**AVIS RELATIF À LA PROTECTION
CONTRE LES EVENTUELS EFFETS NOCIFS ET NUISANCES
PROVOQUÉS PAR LES RAYONNEMENTS NON IONISANTS
GÉNÉRÉS PAR DES ANTENNES ÉMETTRICES STATIONNAIRES**

Commune : SAINT-GHISLAIN - Exploitant : ORANGE

Référence exploitant : 199C1_5 / 30018C1_4 / 40018C1_4/50053C1_4

Rapport n° 2374 / 2023

Figure 1 : Vue en plan des lieux de séjour et des points de contrôle

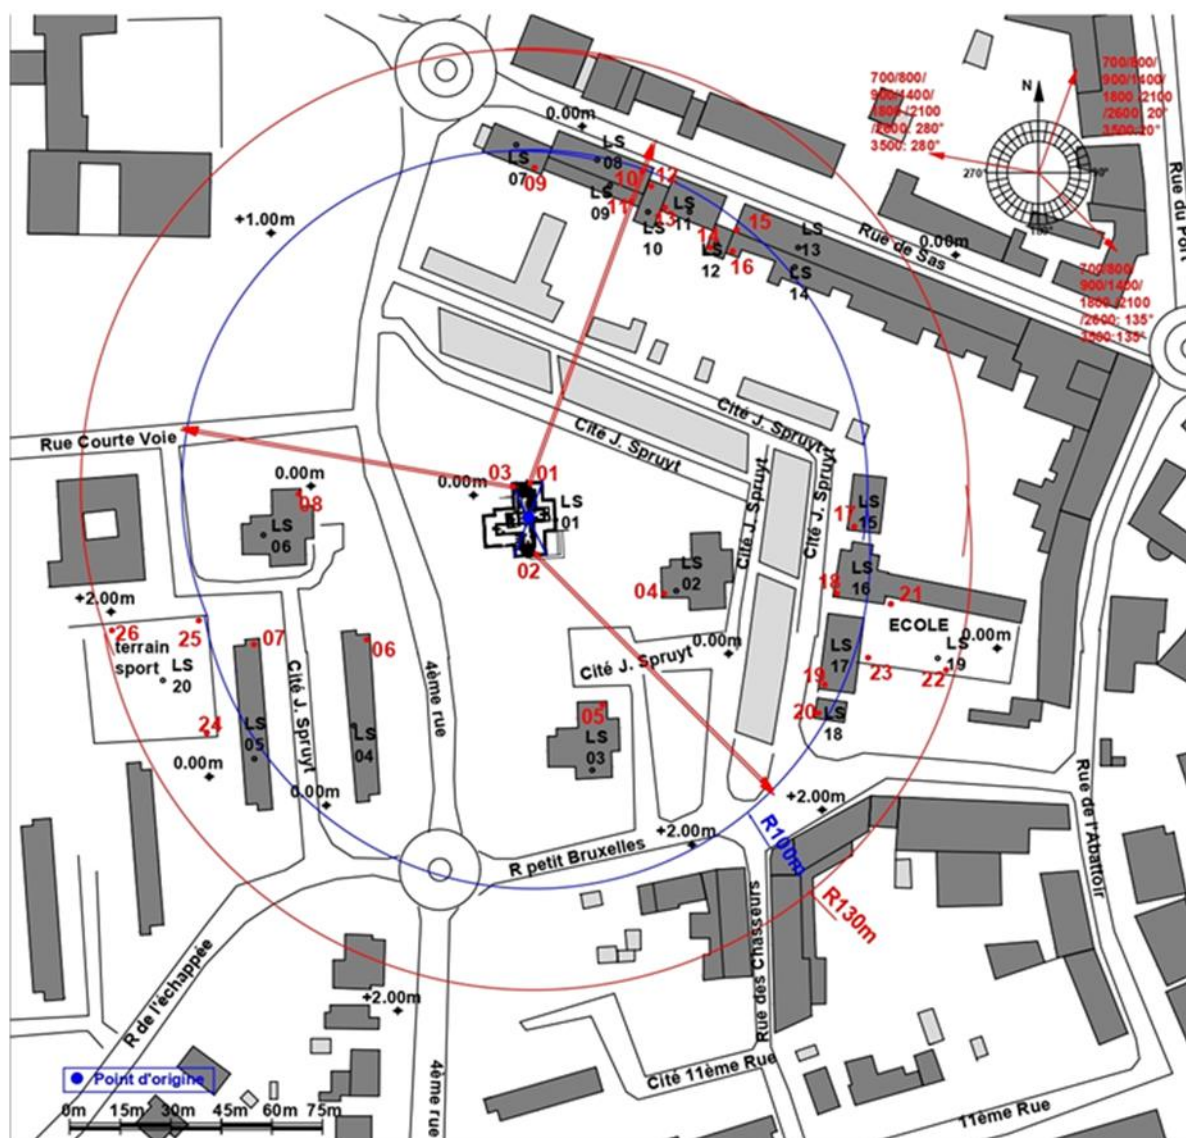
N° point de contrôle	LS	Atténuation (dB)	Indice d'exposition relatif à la limite par installation IE_i
4	LS02	3,0	0,972
5	LS03	3,0	0,816
8	LS06	3,0	0,556
26	LS20	0,0	0,175
3	LS01	10,0	0,155
9	LS07	3,0	0,130
1	LS01	10,0	0,119
2	LS01	10,0	0,107
25	LS20	0,0	0,102
10	LS08	3,0	0,093
24	LS20	0,0	0,081
15	LS13	3,0	0,074
13	LS11	3,0	0,065
7	LS05	3,0	0,055
22	LS19	0,0	0,048
14	LS12	3,0	0,048
12	LS10	3,0	0,041
23	LS19	0,0	0,033
21	LS19	0,0	0,033
11	LS09	3,0	0,030
16	LS14	3,0	0,027
18	LS16	3,0	0,016
20	LS18	3,0	0,015
19	LS17	3,0	0,014
17	LS15	3,0	0,010
6	LS04	3,0	0,007

En ce qui concerne les antennes de l'installation mentionnées dans le tableau 1, la distance maximale à laquelle la limite pourrait être atteinte, à l'extérieur, est égale à 86,6 m. S'il n'y a pas de LS à une distance inférieure, les antennes respectent forcément la limite d'immission.

Dans le cas des LS situés à l'intérieur des bâtiments, une atténuation d'obstacle est prise en compte et il en résulte que la distance maximale à laquelle la limite pourrait être atteinte se réduit à 61,3 m.

En conclusion, les antennes émettrices stationnaires faisant partie de l'installation référencée dans le paragraphe 2 et dont les caractéristiques techniques sont résumées dans le tableau 1 **respectent les limites d'immission** fixées à l'article 4 du décret du 8 décembre 2022 (M.B. du 16.12.2022) modifiant le décret du 3 avril 2009 relatif à la protection contre les éventuels effets nocifs et nuisances provoqués par les rayonnements non ionisants générés par des antennes émettrices stationnaires.

Figure 2 : Vue en plan des installations d'antennes dans un rayon de 300 mètres autour de l'installation faisant l'objet de la demande d'avis

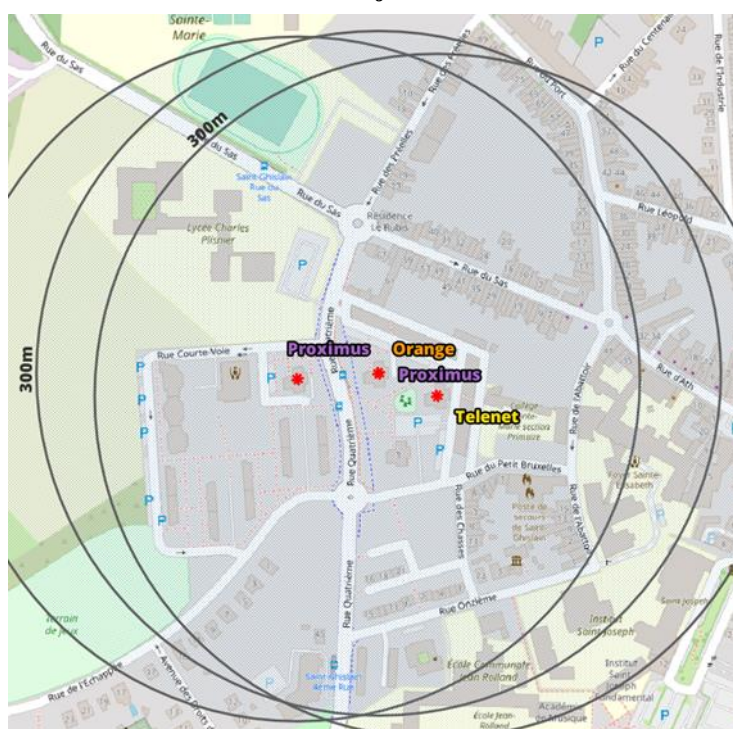
Compte tenu du nombre d'installations localisées dans la figure 2, il apparaît que l'intensité du rayonnement électromagnétique généré, dans les lieux de séjour situés à proximité de l'installation référencée dans le paragraphe 2, par l'ensemble des antennes émettrices stationnaires de l'ensemble des exploitants du même site d'antennes émettrices stationnaires respecte la limite fixée à l'article 4, § 2 du décret.
